<b>Komplettering av ansökan om nätkoncession för linje avseende en 145 kV-ledning från Ygne till Hemse Ei:s ärendenummer 2023-101910</b>
<b>EI</b>	Ansökan behöver kompletteras med en uppdaterad koncessionskarta. På kartan ska det märkas ut i vilken skala som kartan är i. Kartan ska som huvudregel vara i skala 1:50 000.
<b>GEAB</b>	Den befintliga koncessionskartan är i skala 1:50 000, men det var inte specifikt angivet på kartan. GEAB vill göra en mindre justering av den sträckning för vilken koncession har sökts. Justeringen gäller en delsträcka om cirka 1,5 kilometer som går mellan planerad vinkelpunkt på fastigheten [REDACTED] och det planerade nya stationsområdet på fastigheten [REDACTED]. Justeringen innebär att delsträckan kommer att förläggas något längre söderut, med en förskjutning på omkring 40 meter i sidled jämfört med tidigare sökt sträckning, se karta nedan. Justeringen av delsträckan föranleds av att en ny utformning av det planerade stationsområdet i Klintebys har tagits fram. Den nya utformningen har möjliggjort en rakare väg in i stationen och innebär att en tidigare planerad vinkelstolpe, som skulle placerats i åkermark norr om stationen, kan undvikas. Justeringen

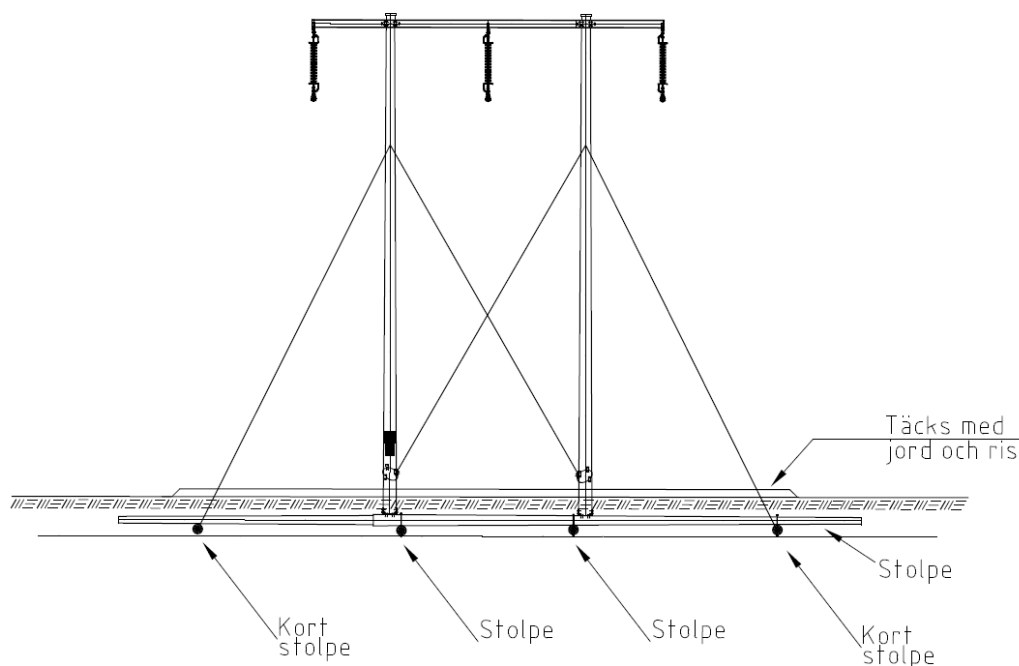
<b>GEAB</b>	Innan åtgärder vidtas i anslutning till biotopskyddet kommer kontakt att tas med ansvarig skötselhandläggare på Skogsstyrelsen för detaljinstruktioner.
<b>EI</b>	Ni skriver att ledningen inte berör område med förhöjd kollisionsrisk för fåglar. Av kartan i fågelinventeringen (s. 11) ser däremot huvudalternativet ut att gå en bit just söder Fardhem, cirka 2–3 km in på området som utpekats med förhöjd kollisionsrisk. Vad menar ni med att ledningen inte berör detta område? Anser ni att området berörs så behöver ni ändra er beskrivning om påverkan samt diskutera skyddsåtgärder.
<b>GEAB</b>	På sidan 17 i fågelinventeringsrapporten står det att i området mellan Fardhem och Hemse (L41-L44) ansamlas större flockar med stora fåglar under vinterhalvåret, och därmed föreligger en förhöjd kollisionsrisk med ledningen där. Kartan på sidan 20 i inventeringsrapporten har tyvärr blivit fel, eftersom även L40 tagits med i detta område. Här är rätt karta:

Ei har rätt i att den ansökta ledningen, trots att den inte kommer att gå ända ned till Hemse, berör området med förhöjd kollisionsrisk för fåglar. Cirka 1,3 kilometer (från P41 till strax söder om P42) av totalt cirka 3,6 kilometer (från P41 till Hemse söder om P44) inom området kommer att beröras av den ansökta ledningen. Följande skyddsåtgärd kommer att vidtas: På sträckan från Fardhem (P41) till den nya stationen (som planeras strax söder om P42) kommer ledningen att förses med fågelavvisare, för att öka ledningens synbarhet för fåglar och därigenom minimera risken för kollisioner. Den sammantagna bedömningen i MKB:n – att konsekvensen för fåglar är liten negativ – påverkas inte av ovanstående.

#### MOSSKONSTRUKTION

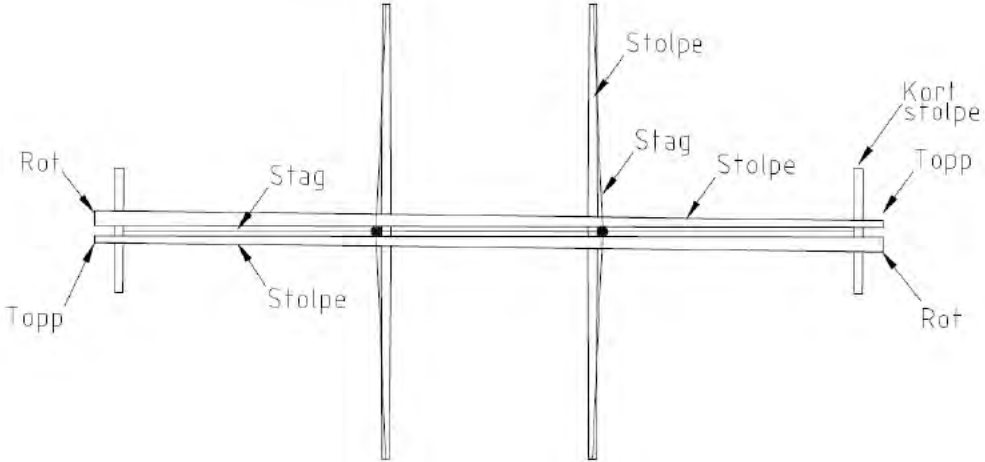
<p><b>EI</b></p>	<p>Av ansökan är det otydligt om det kan bli aktuellt att placera stolpe i våtmark eller inte. Om det kan bli aktuellt behöver ni beskriva hur anläggningsarbetet kommer gå till och hur det kan påverka våtmarken. Exempelvis hur hydrologin påverkas, val av fundament och eventuella skyddsåtgärder.</p>
<p><b>GEAB</b></p>	<p>Nästan hela ledningssträckningen går på fast mark och endast kortare delsträckor över våtmark. Det är vid detaljprojekteringen som exakta stolpplatser bestäms och våtmarker kommer att undvikas i så hög grad som möjligt. Ledningssträckningen berör fyra våtmarker som pekats ut i den nationella Våtmarksinventeringen. En av dessa sträcker sig cirka 500 meter i ledningsgatan så stolpar kommer att behöva placeras i objektet, men inte fler än vad som är aktuellt idag. Det finns i ledningsgatan fastmarksområden inom objektet och stolpplaceringarna kommer i första hand att lokaliseras till dessa. I de tre övriga våtmarkerna kan stolpplacering sannolikt undvikas eftersom deras utsträckning i kraftledningsgatan är förhållandevis kort.</p> <p>Hänsyn till våtmarker (områden med blötare/mjukare mark) beskrivs i MKB:n under 5.4.3 Skyddsåtgärder. Om stolpplacering skulle behöva ske i våtmark kommer åtgärder att vidtas för att påverka våtmarkens hydrologi så lite som möjligt. Körskador kommer att minimeras genom användning av stockmattor eller liknande och körskador som eventuellt ändå uppstår kommer att åtgärdas. Vid byggnation med kompositstolpar, som är fallet för ansökt ledning, används inte fundament i samma utsträckning som vid</p>

byggnation av stål stolpar. Ingreppen blir således mindre vid kompositstolpar, där man gräver ner ett plaströr vari stolpen placeras och som därefter fylls upp med makadam.

Om det är djupt till fast mark kan man använda en konstruktion med liggande kompositstolpar som fästs med järn till de stående stolparna, se figur nedan med en liggande stolpe rakt under ledningsstolpen och fyra tvärgående liggande stolpar. För att stabilisera konstruktionen fästs staglinor i de liggande stolparna. När allt monterats täcks konstruktionen med jord/material från platsen. Denna konstruktion ger stor bärighet i marker där det är mer än 2-3 meter till fast botten och därmed konstruktionen plaströr med makadam inte är aktuell.

De åtgärder som kommer att vidtas vid körning i våtmark kommer att minimera påverkan på hydrologin. Anläggning av stolpar med såväl plaströrs- som liggande stolp-metoden medför en temporär (under byggnationen), mycket lokal påverkan på våtmarkens hydrologi.

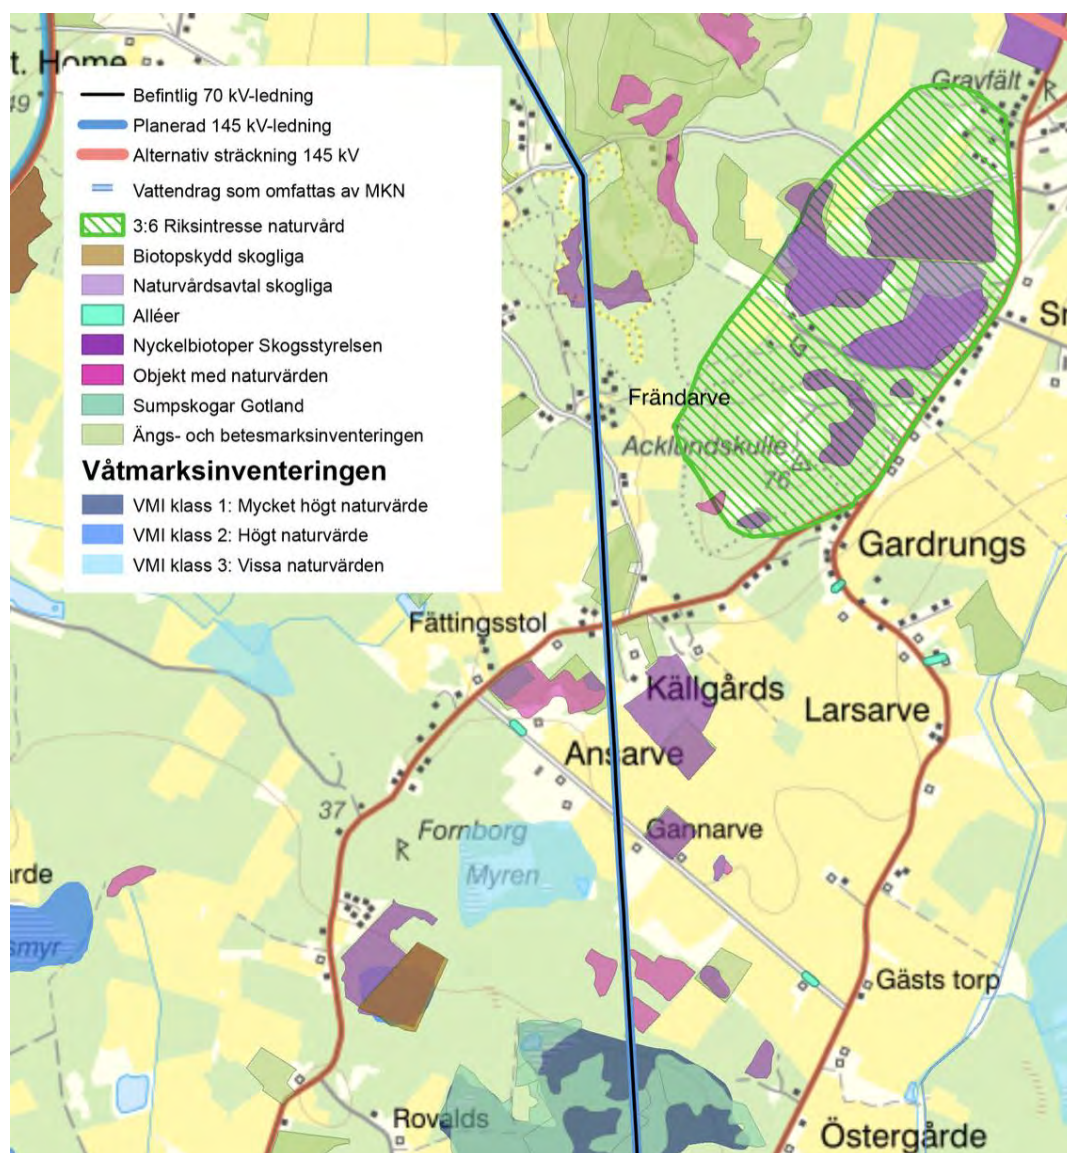
<b>EI</b>	Hur påverkar den alternativa sträckningen bebyggelsen på de 9 platser ni framför att ledningen berör – finns det många bostadshus som ligger nära ledningen?
<b>GEAB</b>	Vid framtagandet av den alternativa luftledningssträckningen var prioriteringen att i första hand undvika bebyggelse och därmed magnetfältsproblematik för boende (detta och ytterligare prioriteringar av olika kriterier framgår av avsnitt 3.2.1 Sträckning i MKB:n). Se bilaga 4 för bostadshus nära den alternativa luftledningssträckningen på de nio platserna. De närmaste bostadshusen är ett i Botmunds cirka 27 meter från mittlinje och två i Bondarve/Mallgårds cirka 42 respektive 33 meter från mittlinje.
<b>EI</b>	Finns det någon anledning till att ni inte har utrett någon mer alternativ sträckning, eller delsträckor, i luftledningsutförande?
<b>GEAB</b>	Vi har, som vi anser, gjort en så bra alternativ luftledningssträckning som möjligt (se kriterier och prioriteringar för utformandet av sträckningen i avsnitt 3.2.1 Sträckning i MKB:n). Alternativet påvisar att det kommer att bli mycket mer mark som behöver tas i anspråk, fler boendemiljöer som berörs, större förändring av landskapsbilden, fler områden med naturskydd och naturvärden som påverkas samt att graden av påverkan kommer att bli större för såväl naturmiljö som kulturmiljö, friluftsliv och övriga intressen jämfört med ansökt ledning (detta beskrivs i avsnitt 3.2.4 i MKB:n). Skulle vi ha utrett en ytterligare sträckning – en näst bästa sträckning efter den alternativa luftledningssträckningen – hade den lett till ännu större intrång.  Vi vill även framhålla att länsstyrelsen inte har ansett att vi behövt utreda fler luftledningsalternativ. Dessutom anger Region Gotlands översiktsplan att nya ledningar i största möjliga mån bör följa befintliga ledningssträckningar och att befintliga ledningsgator ska användas i så hög grad som möjligt.
